Ontwerptracébesluit Zuidasdok (wijziging 2022)

Besluit tot wijziging van het Tracébesluit Zuidasdok (2016)

Deel III Toelichting

Datum Oktober 2022
Versie A

Figuur 37 wTB kaart met wijziging 17

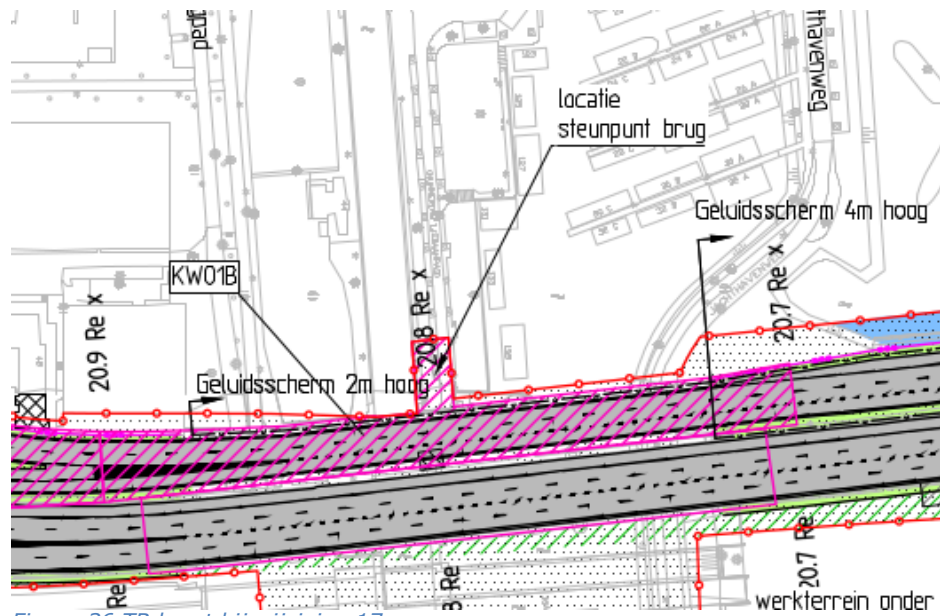
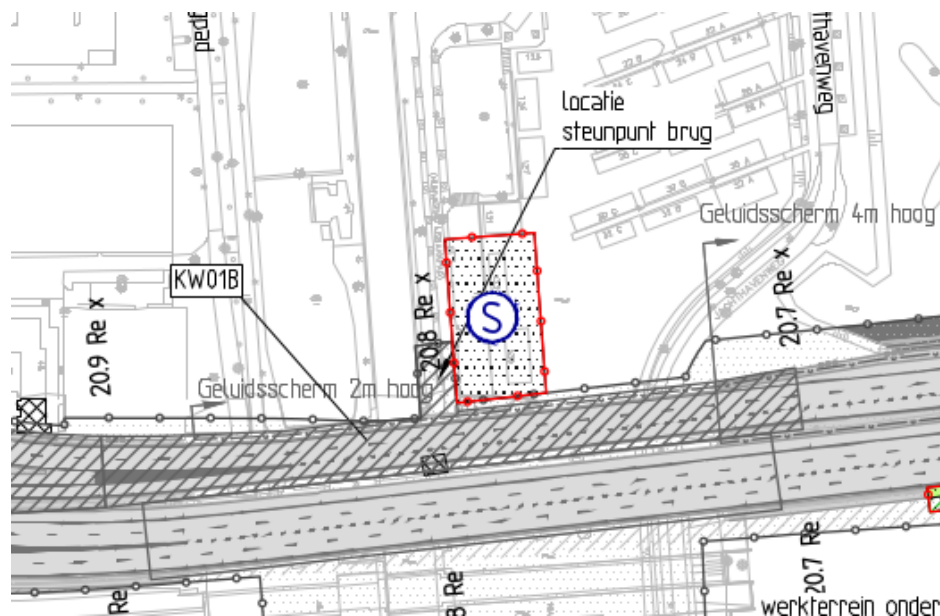
Locatie en wijziging nummer	km	Wijziging met toelichting
Ten noorden van de Schinkelbrug (nr. 17 overzichtskaart)	20.7 Re x – 20.8 Re x	Toevoegen Werkterrein Schinkel ten behoeve van bouwveiligheidsmaatregelen Tijdens de realisatiefase zullen voor de verbreding van de Schinkelbrug funderingswerkzaamheden uitgevoerd worden en bruggdelen ingehesen. Vanuit hijsveiligheid is het niet mogelijk om tijdens het hijsen te verblijven in de twee woonschepen naast de Schinkelbrug.
